**AVIS RELATIF À LA PROTECTION
CONTRE LES EVENTUELS EFFETS NOCIFS ET NUISANCES
PROVOQUÉS PAR LES RAYONNEMENTS NON IONISANTS
GÉNÉRÉS PAR DES ANTENNES ÉMETTRICES STATIONNAIRES**

Commune : BRAINE-LE-CHATEAU - Exploitant : ORANGE

Référence exploitant : 016W1_1/ 30040W1_1/ 40040W1_1/ 50040W1_1

Rapport n° 2300 / 2025

Figure 1 : Vue en plan des lieux de séjour et des points de contrôle

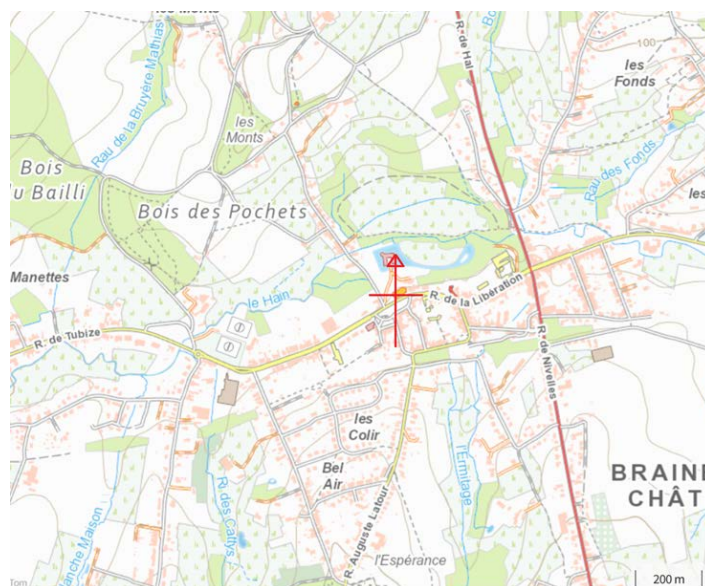
Les fréquences d'émission, la puissance rayonnée par chacune des antennes et leur gain permettent de déterminer le rayon de la zone à analyser. Tout dépassement de la limite par installation est exclu en dehors de cette zone. Le tableau 2 reprend les 35 LS² pour lesquels l'indice d'exposition est le plus élevé. Les différentes colonnes indiquent :

- le numéro du point de contrôle repris sur un des plans de la figure 1;
- le numéro du LS dans lequel se trouve le point de contrôle de la 1^{ère} colonne ;
- l'atténuation d'obstacle prise en compte pour le calcul de l'indice d'exposition dans le LS ;
- le résultat du calcul de l'indice d'exposition.

En ce qui concerne les antennes de l'installation mentionnées dans le tableau 1, la distance maximale à laquelle la limite pourrait être atteinte, à l'extérieur, est égale à 71,5 m. S'il n'y a pas de LS à une distance inférieure, les antennes respectent forcément la limite d'immission.

Dans le cas des LS situés à l'intérieur des bâtiments, une atténuation d'obstacle est prise en compte et il en résulte que la distance maximale à laquelle la limite pourrait être atteinte se réduit à 50,9 m.

Les résultats de l'évaluation décrite au paragraphe 4 indiquent que les antennes émettrices stationnaires de l'installation faisant l'objet du présent avis ne produisent pas, dans un lieu de séjour, un rayonnement électromagnétique maximum supérieur aux limites fixées à l'article 4 du décret.

Figure 2 : Vue en plan des installations d’antennes dans un rayon de 300 mètres autour de l’installation faisant l’objet de la demande d’avis

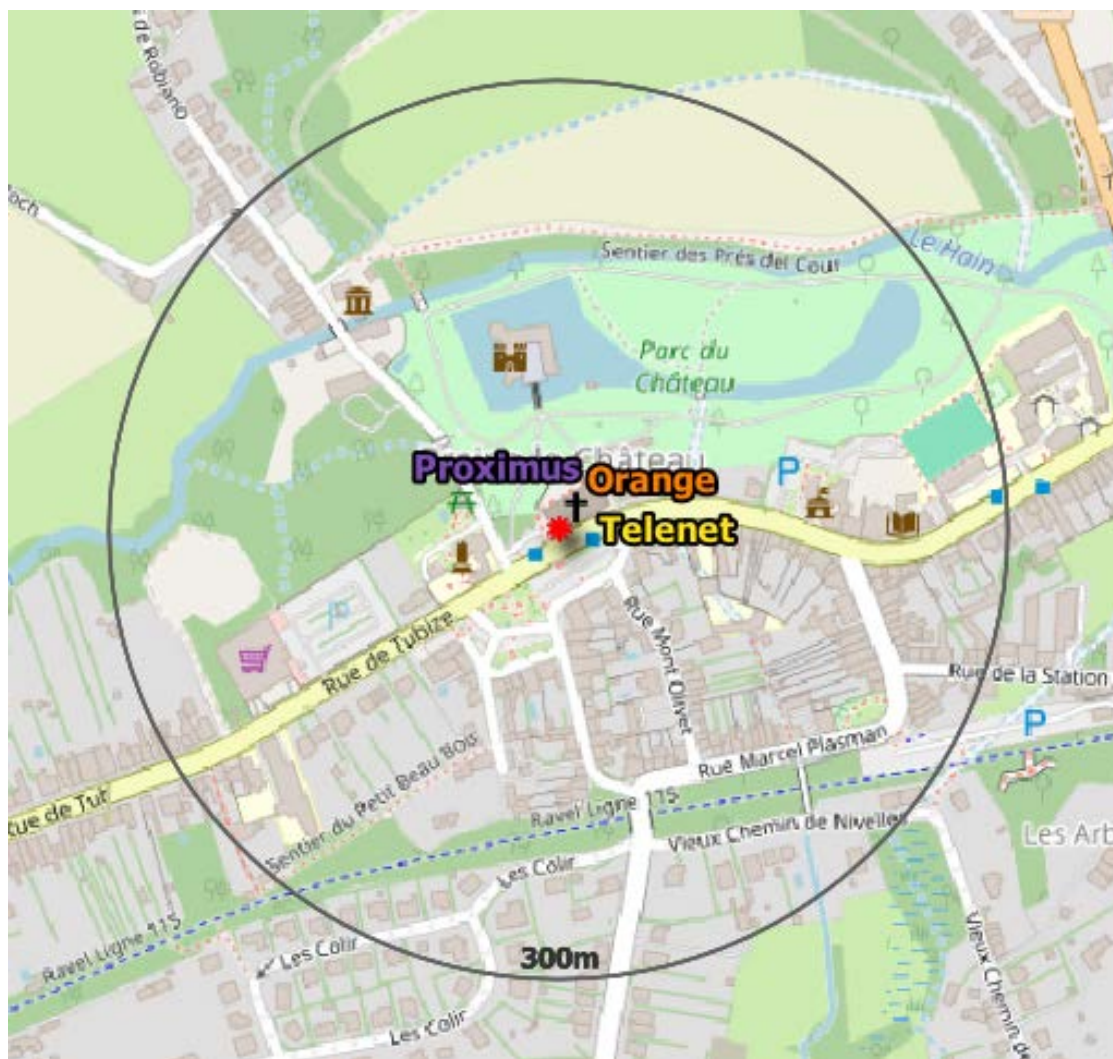
Le plan en projection verticale de la figure 2 indique la localisation des installations d'antennes émettrices stationnaires visées par le décret et situées dans un rayon de 300 mètres autour de l'installation référencée dans le paragraphe 2 et localisée au centre du cercle. Les données de localisation de ces antennes et les avis correspondant sont accessibles via le cadastre en ligne des antennes émettrices stationnaires⁸. Les installations prises en compte dans l'évaluation du respect de la limite cumulative sont les installations d'antennes émettrices déclarées en service par l'exploitant à la date du présent avis, à l'exception de l'installation référencée dans le paragraphe 2 et éventuellement d'autres installations ayant fait l'objet d'une demande d'avis à la même date et qui sont situées à l'intérieur de la zone de 300 mètres de rayon.

- il y a au plus 4 installations d'antennes émettrices stationnaires présentes dans la zone d'évaluation de 300 mètres de rayon représentée dans la figure 2, y inclus l'installation référencée dans le paragraphe 2 : la limite cumulative définie à l'article 4, §2 du décret est nécessairement respectée dans les lieux de séjour à l'intérieur de la zone d'évaluation de 300 mètres de rayon ;

- b) il y a exactement 5 installations d'antennes émettrices stationnaires présentes dans la zone d'évaluation de 300 mètres de rayon représentée dans la figure 2, y inclus l'installation référencée dans le paragraphe 2 et il existe, pour 3 ou 4 de ces installations, un avis attestant le respect de la limite abrogée de 3 V/m : la limite cumulative définie à l'article 4, §2 du décret est nécessairement respectée dans les lieux de séjour à l'intérieur de la zone d'évaluation de 300 mètres de rayon ;

- c) dans tous les autres cas, il a été vérifié que la limite cumulative définie à l'article 4, §2 du décret n'est pas dépassée dans les lieux de séjour sur base du nombre d'installations localisées dans la zone d'évaluation de 300 mètres de rayon représentée dans la figure 2, de leur localisation ainsi que des données inscrites dans la figure 1 et au paragraphe 4 du présent avis et dans les avis attestant le respect de la limite par installation ou de la limite abrogée de 3 V/m relatifs aux autres installations reprises dans la figure 2.

Compte tenu des considérations ci-dessus, il apparaît que l'intensité du rayonnement électromagnétique généré, dans les lieux de séjour situés dans un rayon de 300 mètres autour de l'installation référencée dans le paragraphe 2, par l'ensemble des antennes émettrices stationnaires de l'ensemble des exploitants du même site d'antennes émettrices stationnaires respecte la limite fixée à l'article 4, § 2 du décret.
